ПАСПОРТ ДОСТУПНОСТИ

объект: Федеральное государственное бюджетное образовательное
учреждение высшего образования «Тульский государственный университет»,
ФГБОУ ВО «ТулГУ» (учебно-административный корпус)

**АКТ ОБСЛЕДОВАНИЯ
объекта социальной инфраструктуры
К ПАСПОРТУ ДОСТУПНОСТИ ОСИ № 18**

Фото № 18. Ширина 85 см.

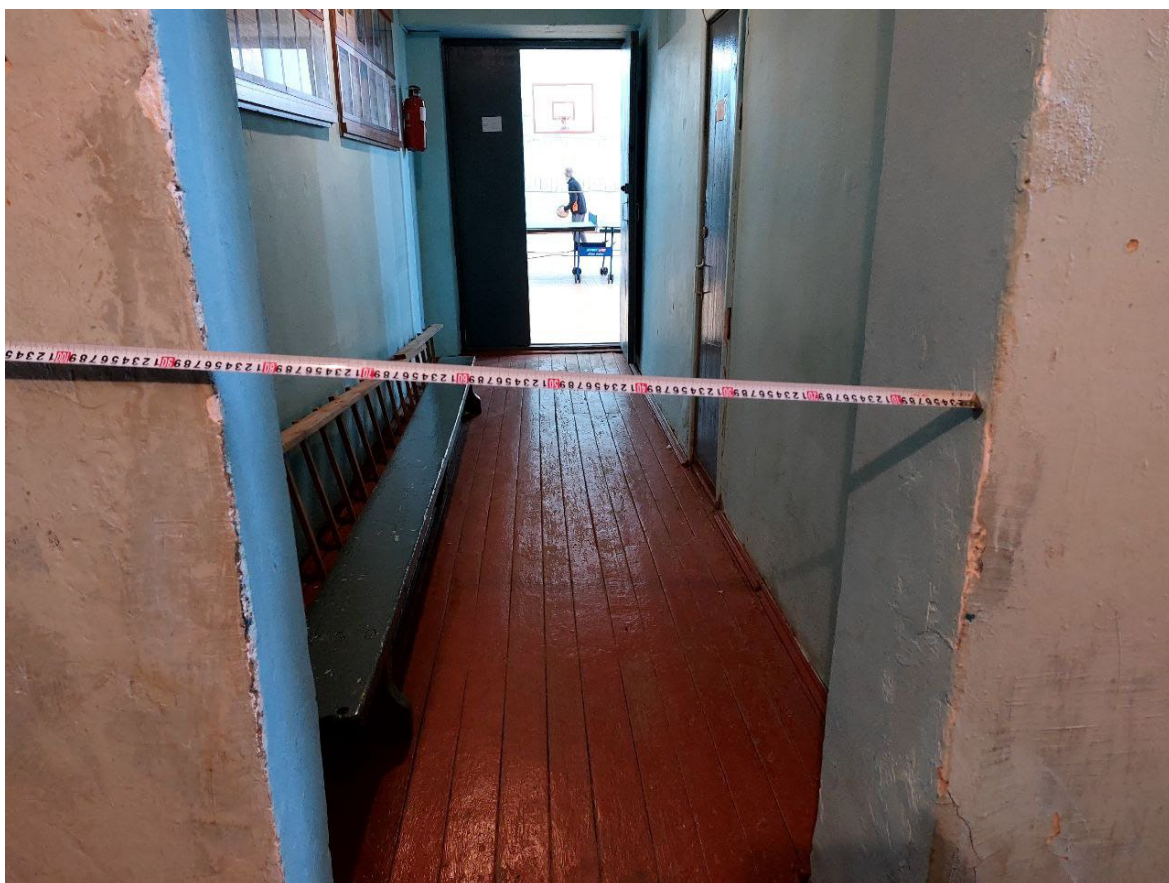
Брайля.(п.6.5.9. СП 59.13330.2020)	
				17	Высота порога дверных проемов превышает 0,014м.	К, О, С	Установить перекатные пандусы на ширину дверного проема в местах перепада высот (при капитальном ремонте высота порога дверного проема не должна превышать 0,014 м одного элемента) (п. 6.2.4. СП 59 13330.2020).	Текущий ремонт
				18,20	Ширина проема менее 0,9м в свету.	К, О,С	Ширина проходов должна быть увеличена на ширину свободного проезда кресла-коляски (0,9 м). Следует предусматривать увеличение ширины путей движения на путях движения спортсменов на спортивных креслах-колясках (1,2 м). (п. 8.5.6 СП 59.13330.2020)	Текущий ремонт
				19	Высота порога дверных проемов превышает 0,014м.	К, О, С	Установить перекатные пандусы на ширину дверного проема в местах перепада высот (при капитальном ремонте высота порога дверного проема не должна превышать 0,014 м одного элемента) (п. 6.2.4. СП 59 13330.2020).	Текущий ремонт

Фото № 22. Раздевалка ширина двери 80 см.

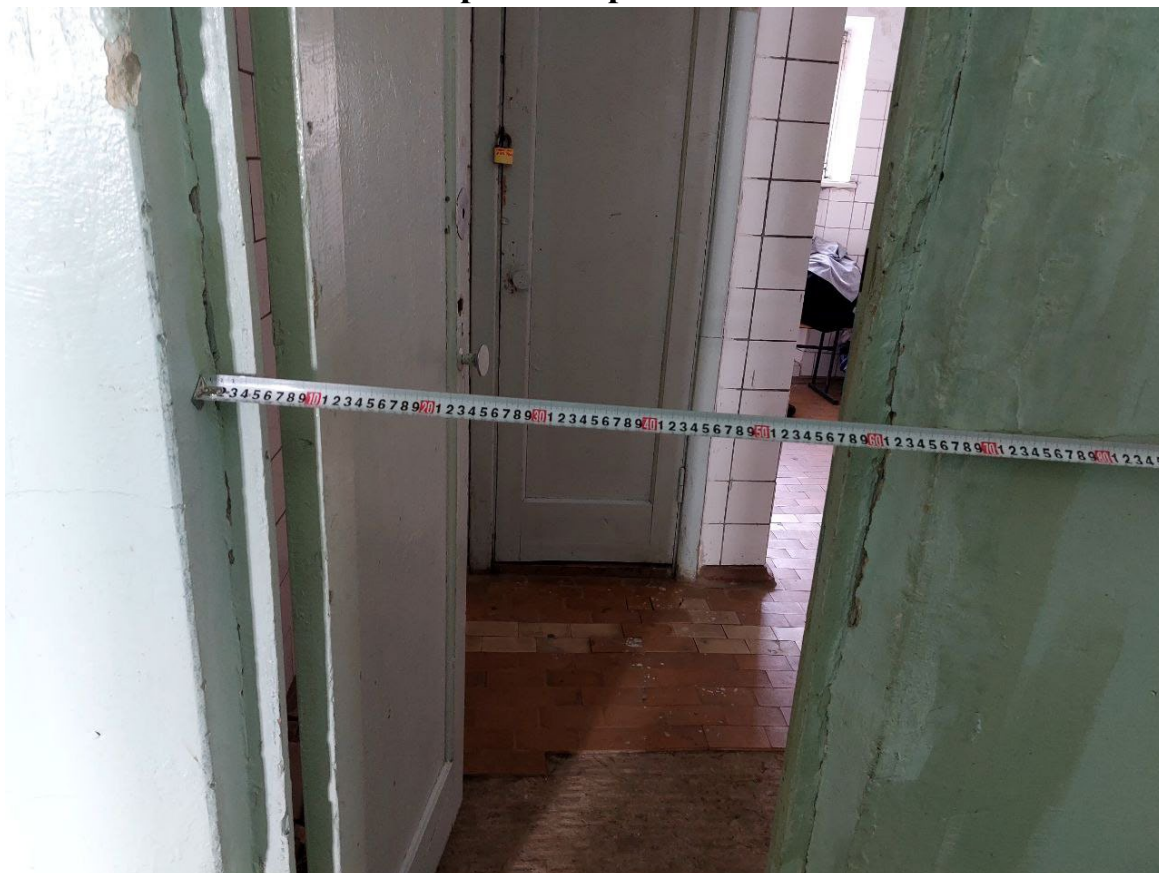
4.1	Кабинетная форма обслуживания (Раздевалка спортзала)			22	Отсутствуют информирующие тактильные таблички с названием помещений	К,О,С,Г, У	Установить информирующие тактильные таблички рядом с дверью со стороны дверной ручки на высоте 1,4-1,6м, выполненные рельефно-точечным и рельефно-графическим способом с названием помещений продублированную шрифтом Брайля.(п.6.5.9. СП 59.13330.2020)	Текущий ремонт
				22	Ширина проема менее 0,9м в свету.	К, О,С	Установить ширину проема не менее 0,9 м в свету. До капитального ремонта допустимая ширина дверных проемов 0.8м в свету. (п. 6.1.5 СП 59.13330.2020)	Текущий ремонт
				22	На дверях установлены шарообразные дверные ручки.	С, Г, У.	Установить дверные ручки, которые имеют форму, позволяющую инвалиду управлять ими одной рукой и не требующую слишком больших усилий нажимного или «С» «П» образного вида (п.6.4.3 СП 59.13330.2020)	Текущий ремонт
				23	Отсутствуют универсальные кабины, места для хранения	К,О,С, Г,У	В помещениях раздевалных при спортивных сооружениях для	Текущий ремонт

Фото № 24.

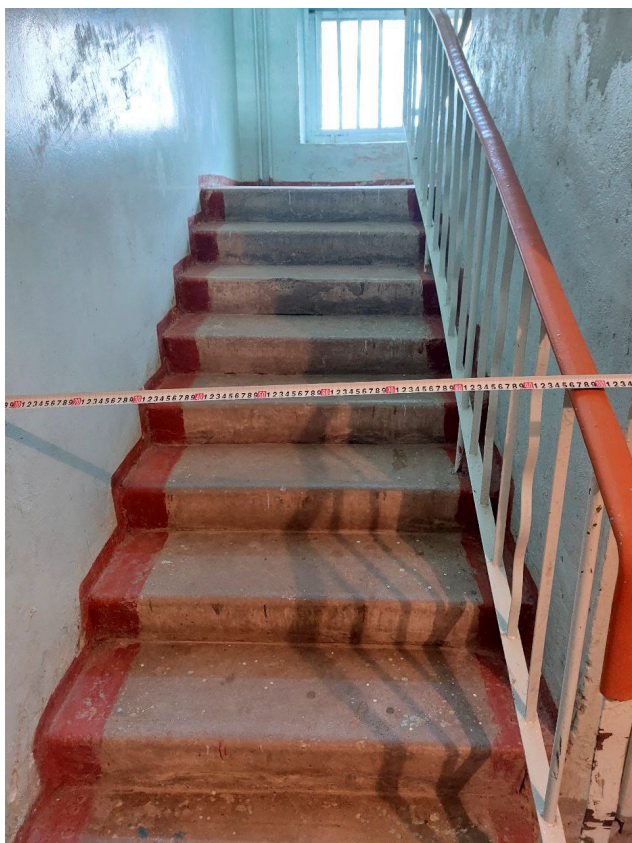
3.2	Лестница (внутри здания)	есть		24	Отсутствует контрастное выделение краевых ступеней верхнего и нижнего лестничных маршей	С	Выделить краевые ступени лестницы контрастными полосами шириной не менее 0,08м. по всей ширине лестничного марша (п. 6.2.8 СП 59.13330.2020)	Текущий ремонт
				25	Отсутствуют бортики на боковых краях ступеней, не примыкающих к стенам	О	Рекомендуется оборудовать бортики высотой не менее 0,02м или применить другие устройства на боковых краях ступеней, не примыкающих к стенам, для предотвращения соскальзывания тростей. (п.6.2.8 СП 59.13330.2020)	Текущий ремонт
				25	Отсутствует обозначение начало/окончание поручней и нумерация этажей.	С, О	Обозначить осязательными предупреждающими наклейками начало/окончание поручней. Установить тактильно-информационные таблички с обозначением нумерации этажа.	Текущий ремонт
				24	Отсутствуют поручни с двух сторон лестницы.	С, О, Г, У	Установить с двух сторон поручни на высоте 0,9 м, завершающие горизонтальные части поручня должны иметь травмобезопасное окончание и выступать за границы лестничного марша на 0,3 м. (СП 59.13330.2020 п. 5.1.13)	Текущий ремонт

Фото № 27. Ширина двери 80 см.

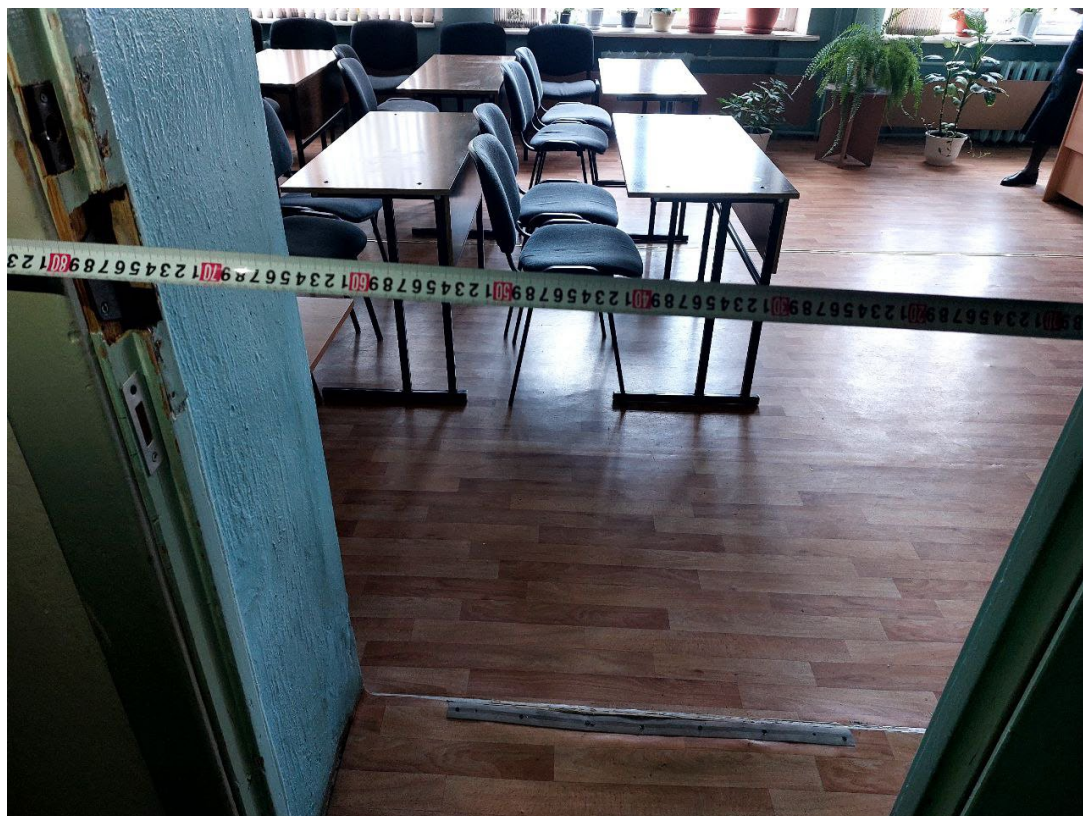
выполненные рельефно-точечным и рельефно-графическим способом с названием помещений продублированную шрифтом Брайля.(п.6.5.9. СП 59.13330.2020)	
				27	Ширина дверных проемов менее 0,9м.	К, О,С	Установить ширину проема не менее 0,9 м в свету. До капитального ремонта допустимая ширина дверных проемов 0.8м в свету. (п. 6.1.5 СП 59.13330.2020)	Текущий ремонт
				28,30	Отсутствует оборудование для слабовидящих и слабослышащих (индукционная петля, видеоувеличитель)	С, Г	Оборудовать библиотеку индукционной петлей, видеоувеличителем (лупой).	Текущий ремонт
				29,30	Читальный зал не оборудованы специальными партами для инвалидов на креслах-колясках.	К	Установить специальные парты для инвалидов на креслах-колясках. Поверхность столов, используемых инвалидами на креслах-колясках, должна находиться на высоте не более 0,80-0,85 м над уровнем пола. Ширина и высота проема для ног должна быть не менее 0,75 м, глубина - не менее 0,5 м. (п.8.2.2 СП 59.13330.2020)	Текущий ремонт

Фото № 30.

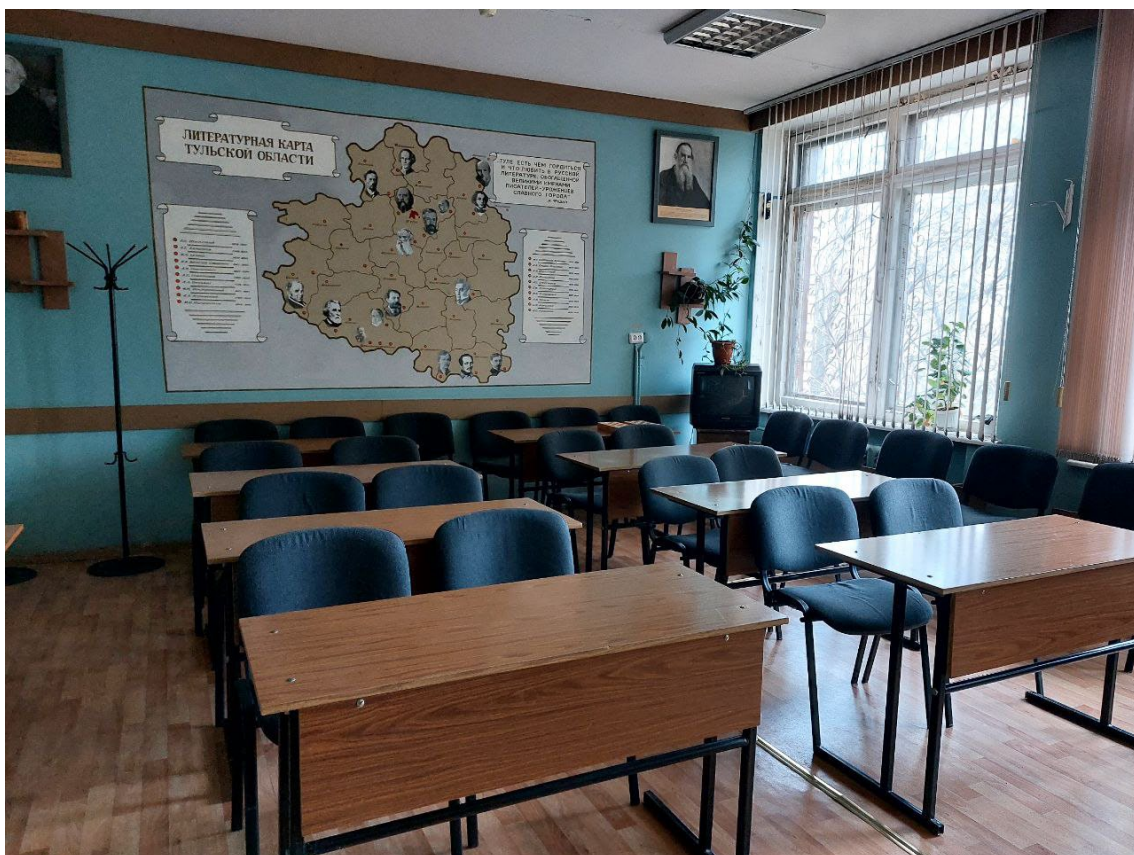
29,30	Читальные места не оборудованы с учетом доступа инвалидов, в т. ч. отдельно для инвалидов по зрению.	К, О, С, Г, У	Рекомендуется в читальном зале выделить не менее 3% читальных мест. Размеры рабочего места инвалида (без учета поверхности стола) должны быть 1,5 х 0,9 м., для инвалидов по зрению	Текущий ремонт
